高浜発電所3号機 定期事業者検査報告の一部補正について

高浜発電所第3号機

定期事業者検査報告の一部補正

施設管理の実施に関する計画の
変更前後表

高浜発電所3号機 第25回定期事業者検査時の安全管理の計画

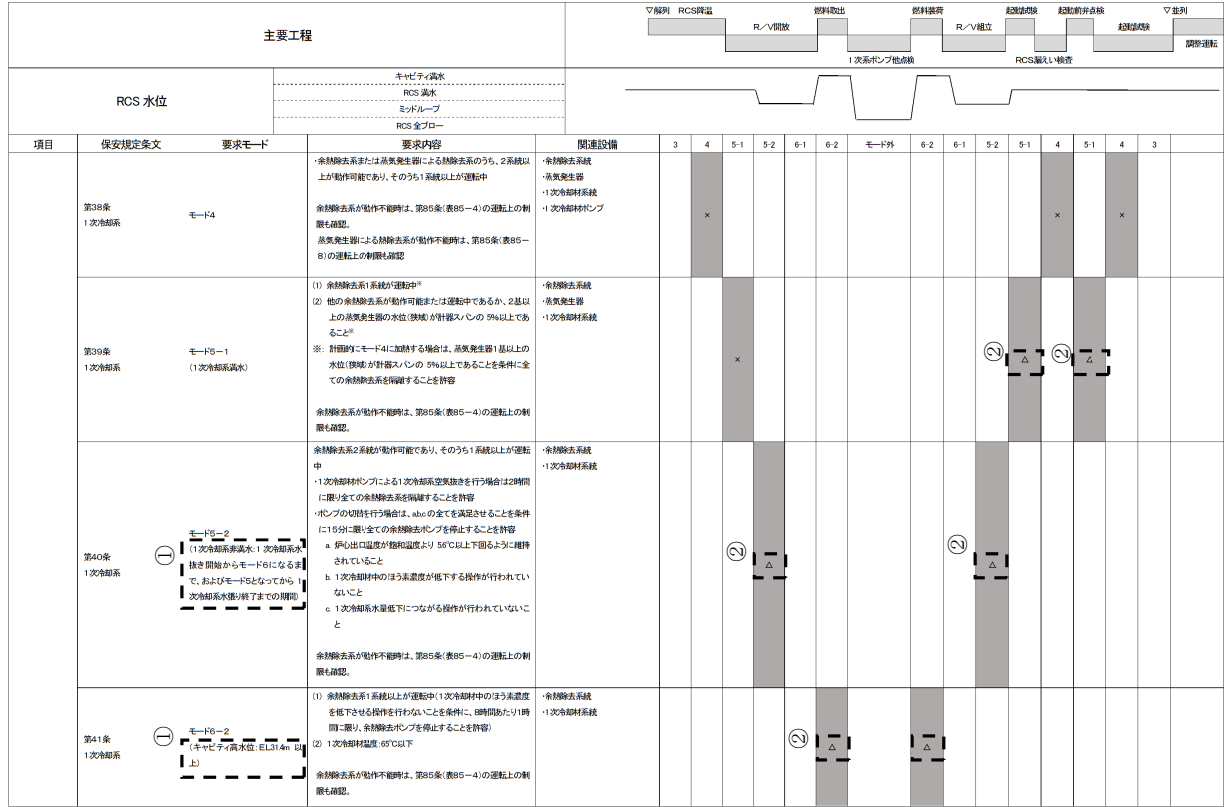
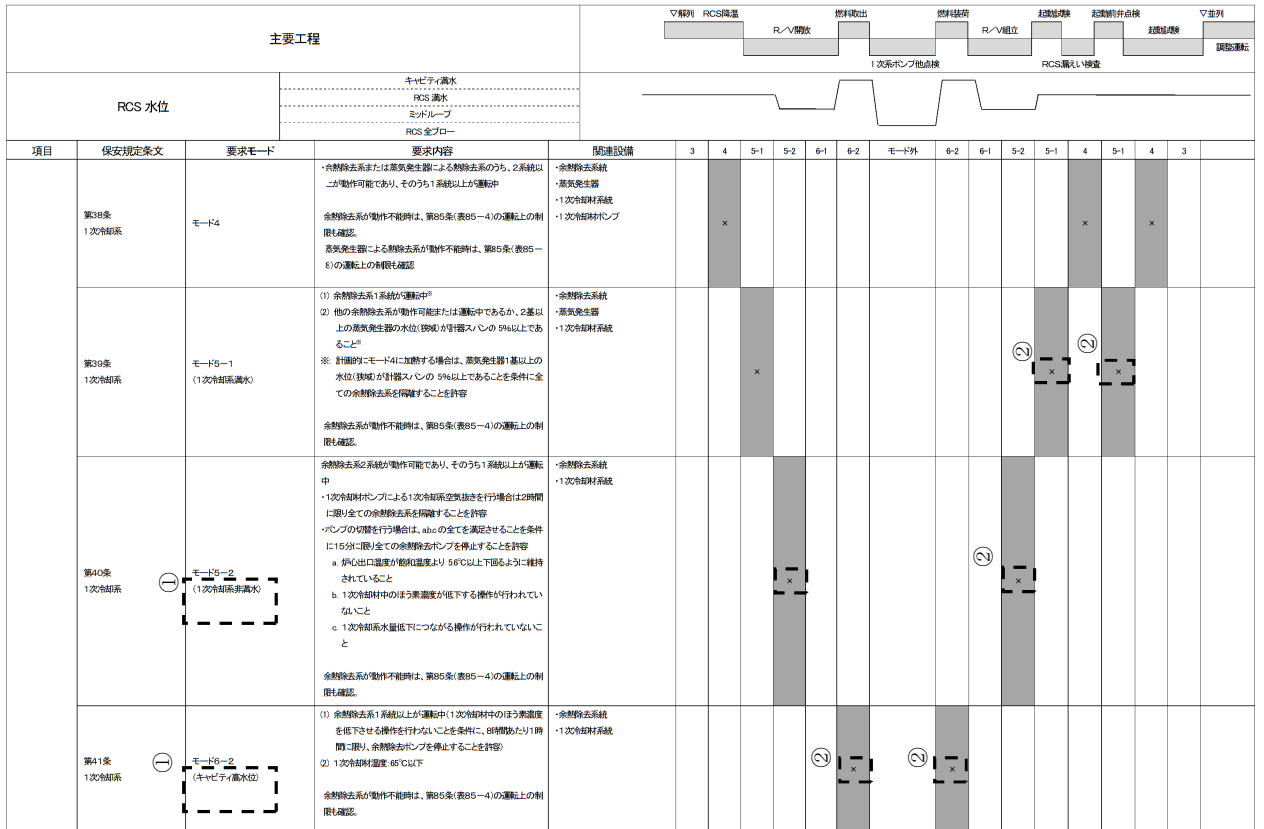
①記載の適正化
(要求モードでの適用条件の追記)

②記載の適正化
(条件付きの要求であることを明記)
